①排気筒等の基礎ボルトの減肉を仮定した耐震安全性評価を行う構築物、系統及び機器に関する動的な評価について

②排気筒等の経年劣化を考慮した耐震安全性評価における評価条件の裕度について

【論点No.180】

排気筒等の基礎ボルトの減肉を仮定した耐震安全性評価を行う構造物、系統及び機器に関する動的な評価について

排気筒基礎ボルト(M48)
イメージ

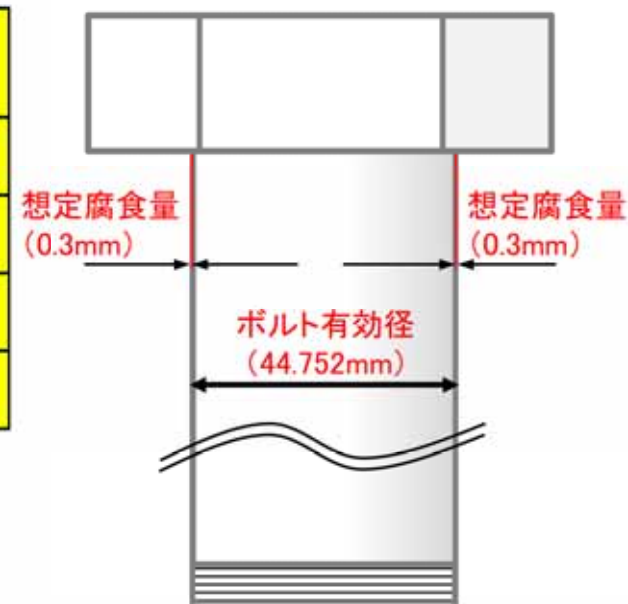
どの程度まで腐食が進むと排気筒は倒れるか等を示した上で、それに対しどの程度余裕があるかを示した方がわかりやすいのではないか。 P.4-5

計算を実施するにあたり、JIS規格に規定される使用ボルト(M48)に基づき、ボルト径は有効径(44.752mm)としている。

主排気筒の地震応答解析モデル（水平方向）

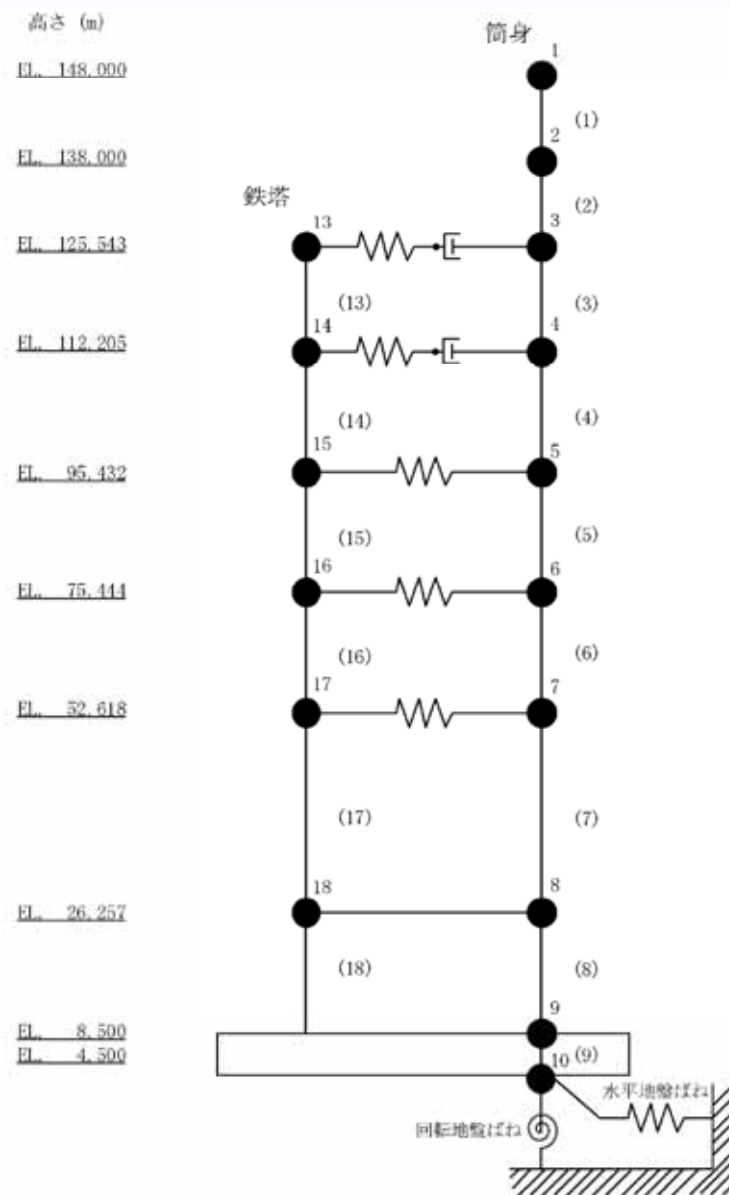
排気筒をサポートするボルトの腐食による減肉等を考慮した上で耐震安全性を評価する場合、固有の振動数等、いろいろ考慮して動的に評価されているか。その際、評価する計算モデルは設計時と現在で同じか。

- 主排気筒の地震応答解析は、**主排気筒の筒身及び鉄塔を軸変形（曲げ変形とせん断変形）**をする質点系としてモデル化する。*
- 主排気筒の時刻歴応答解析による動的解析として、解析モデルに入力地震動の時々刻々の加速度を与えて地震期間中の主排気筒の応答を計算し、**主排気筒各部位に加わる最大の引き抜き力、曲げモーメント、水平力等**を評価する。
- 本解析では主排気筒の基礎部を含めてモデル化しているが、**基礎ボルトのベースプレートとの隙間部の減肉を想定しても、固定状態及び固有振動数に影響を与えることはなく、基礎ボルトの減肉は解析上考慮していない。**
(別紙3参照)

図1 耐震安全上考慮する必要のある経年劣化事象の抽出フロー

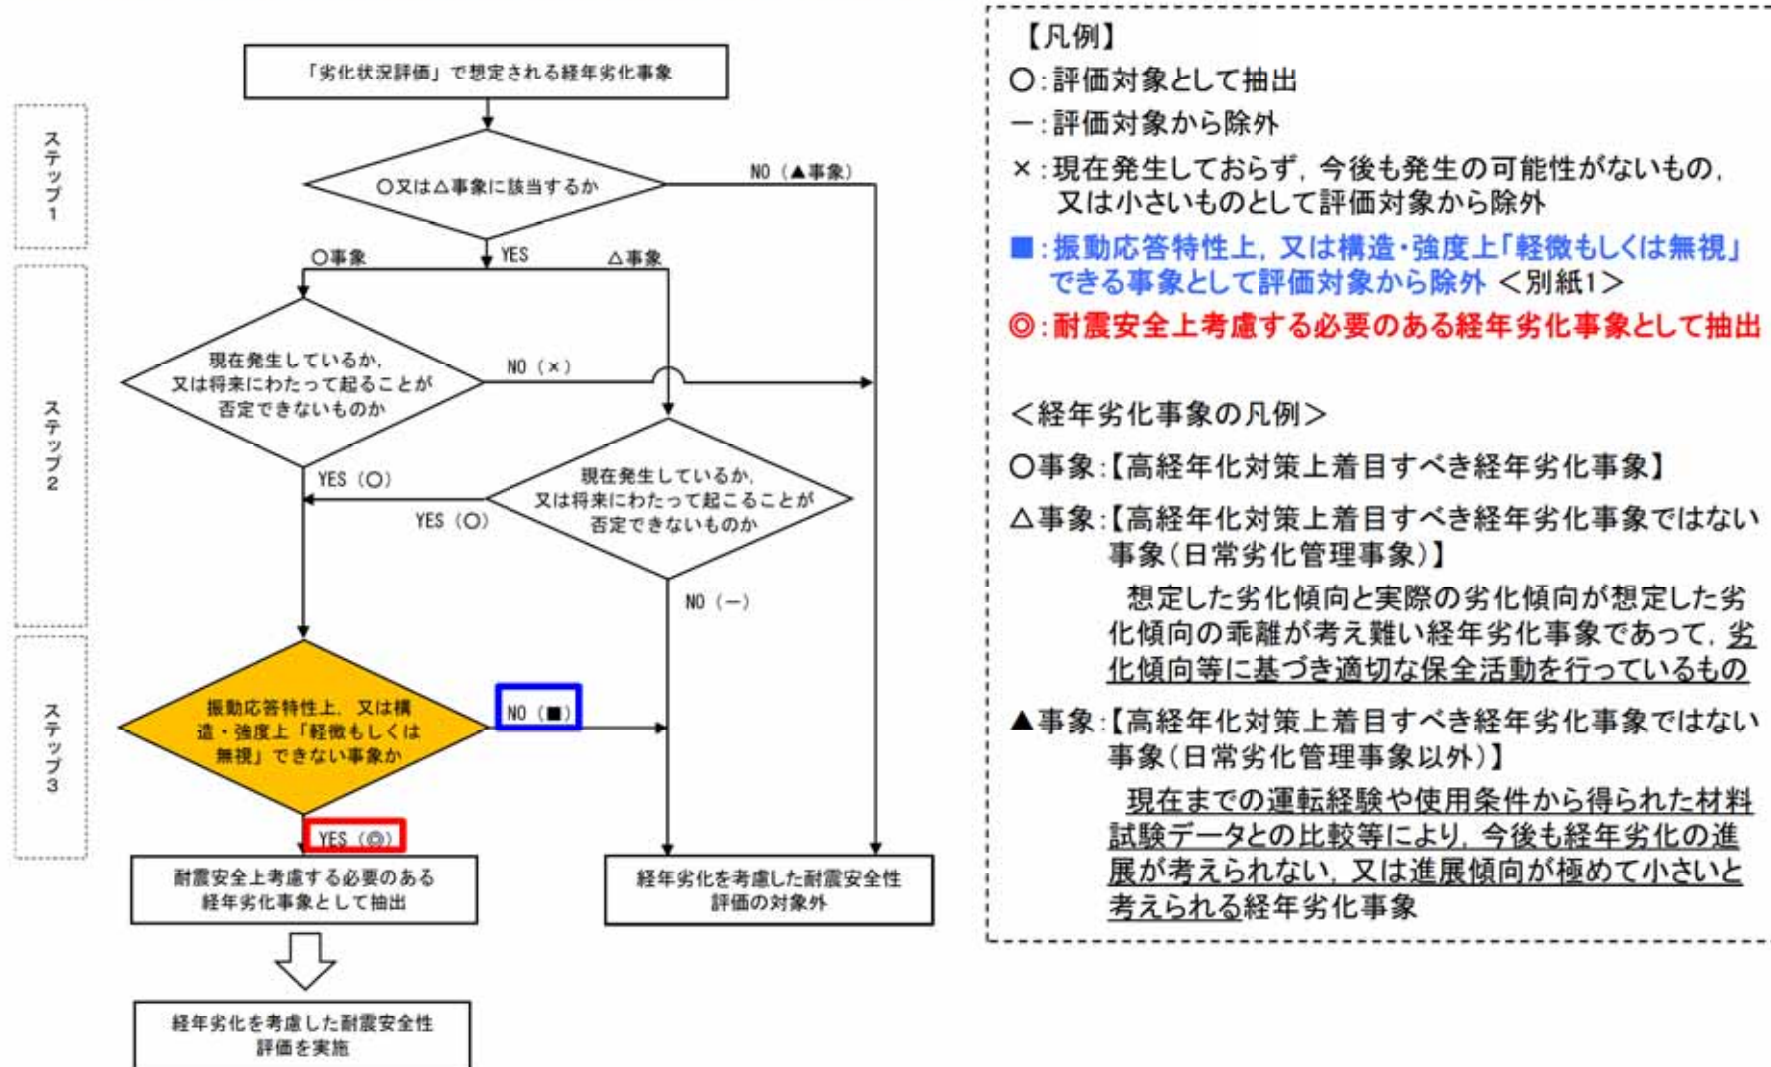
耐震安全上考慮する必要のある経年劣化事象について、振動応答特性上、又は強度上無視できない事象の場合抽出する旨記載されているが、剛性に関する振動応答特性についてどのように判断するのか。

耐震安全性評価の対象となる経年劣化事象は、以下のフローに基づき抽出を実施し、「**軽微もしくは無視**」できると判断された事象以外の経年劣化事象は、**耐震安全上考慮することとする**。
